# RQ 1 - Am Gefahrenabwehrzentrum (GAZ)

## PLANFESTSTELLUNG

|  <b>JENA LICHTSTADT</b><br>Stadt Jena<br>Eigenbetrieb KommunalService Jena<br>Geschäftsbereich Tiefbau und Stadtraum<br>Lobstedter Straße 56, 07749 Jena |  <b>ksj</b><br>kommunal service jena<br>EIN UNTERNEHMEN DER STADT JENA | Unterlage / Blatt-Nr.: 14.2 / 1 a<br>Regelquerschnitt 1<br>Maßstab: 1:50 |

| <b>1. Planänderung</b><br>Osttangente Jena<br>Bau-km 0+000 bis 0+961,1 |           |

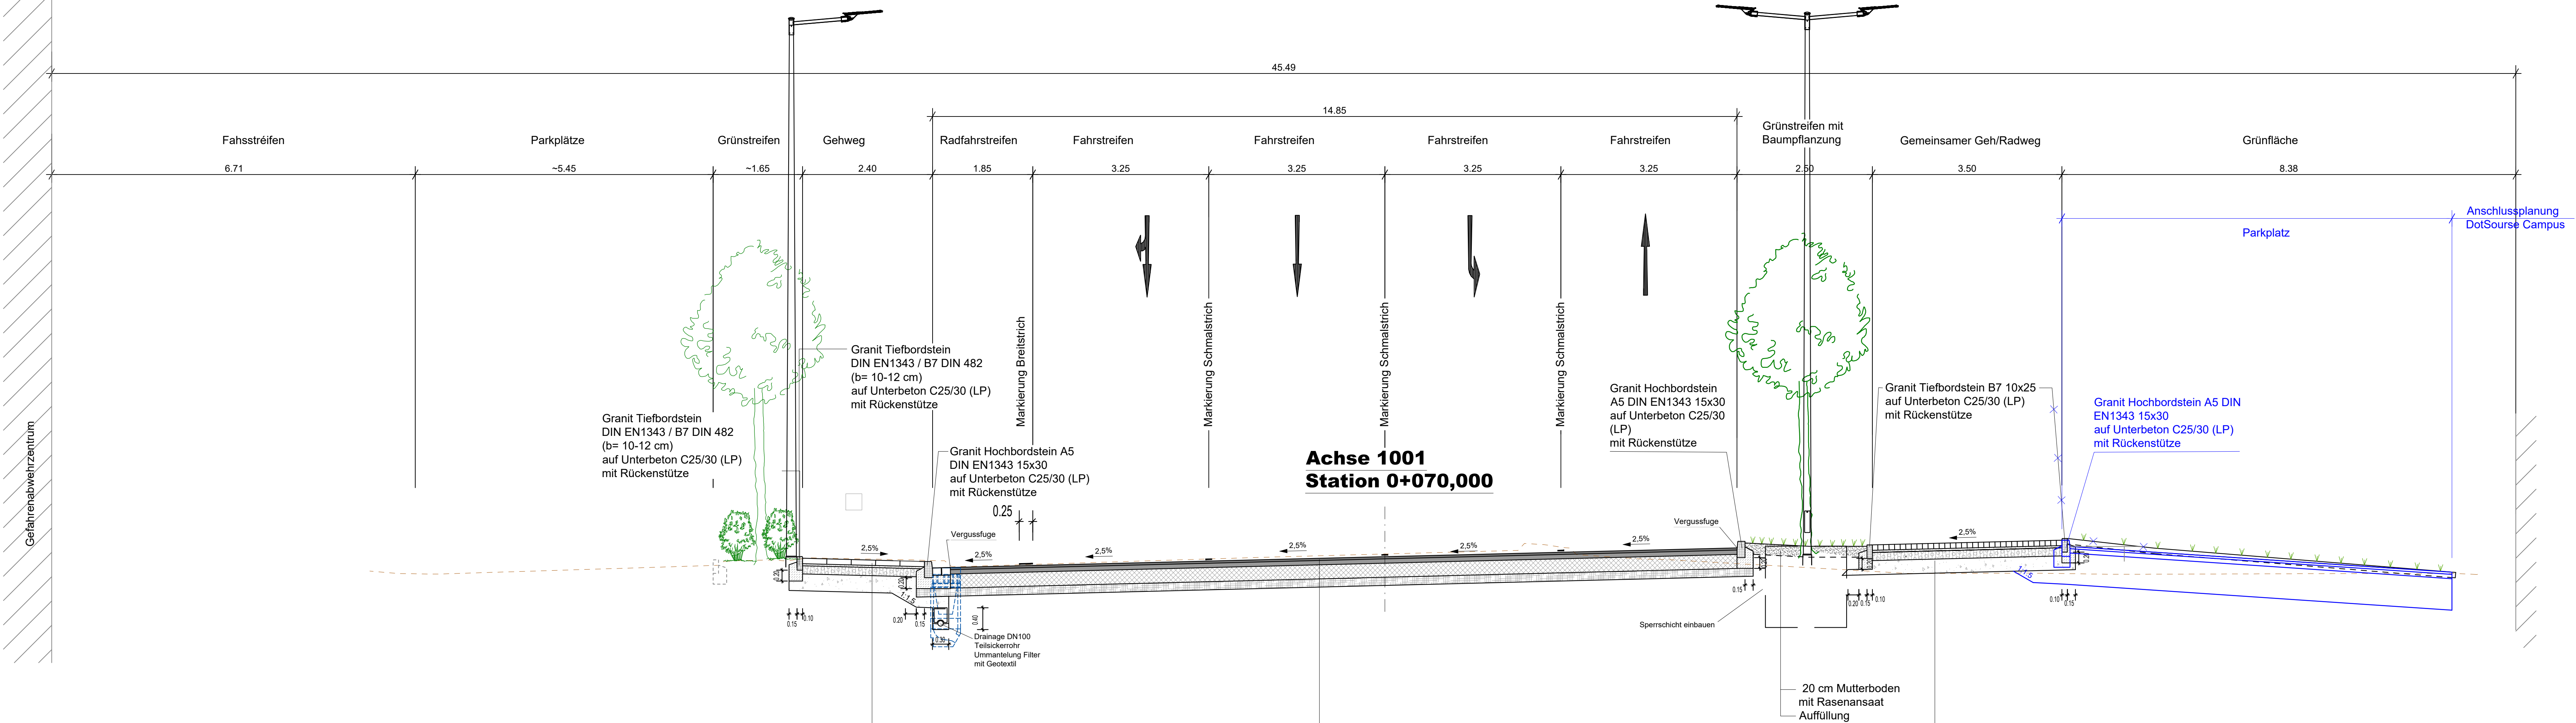
Planänderungen nach der Anhörung im Planfeststellungsverfahren sind durch Blaeintragungen kenntlich gemacht.

| a   | Änderungen gemäß Absprache DotSource Campus | 02.12.2024 | Sonntag |
